御嶽山現地確認登山に係る報告書

御嶽山火山防災協議会

王滝村では、木曽町、王滝村、長野県で作成した「御嶽山防災力強化計画」に沿って王滝口登山道(王滝頂上～剣ヶ峰、黒沢十字路)の規制緩和に向けた安全対策を実施してきました。この安全対策の整備状況について、別添チェックリストを用いて目視等により現地確認を行いましたので報告します。

(16) 王滝頂上避難施設・避難舎における保有設備・資器材・装備品の整備状況

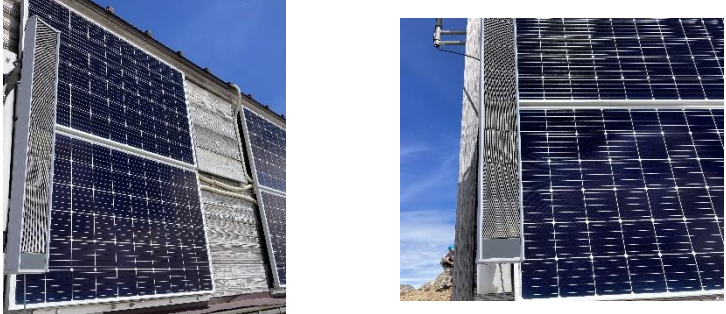
No	区域	評価対象	評価点	コメント
15	黒沢十字路～まごころの塔	登山道(ロープ含む)の整備状況	3点・・・13 機関 2点・・・ 1 機関 1点・・・ 0 機関	ルートの案内の他、立入規制(ルート外)の案内標識があった方がよい(木曾警察署) わかりやすい。歩くに十分整備されている。(高山警察署)
16	王滝頂上避難施設・避難舎	保有設備・資器材・装備品(P4参照)の整備状況	3点・・・14 機関 2点・・・ 0 機関 1点・・・ 0 機関	
17		防災行政無線(移動系)による王滝村役場及び長野県立御嶽山ビジターセンターとの通信状況	3点・・・14 機関 2点・・・ 0 機関 1点・・・ 0 機関	良好(飛騨県事務所) 感度良好(高山警察署)
18		防災行政無線屋外子局の設置状況	3点・・・14 機関 2点・・・ 0 機関 1点・・・ 0 機関	
19		王滝頂上退避舎のアラミド補強の状況	3点・・・14 機関 2点・・・ 0 機関 1点・・・ 0 機関
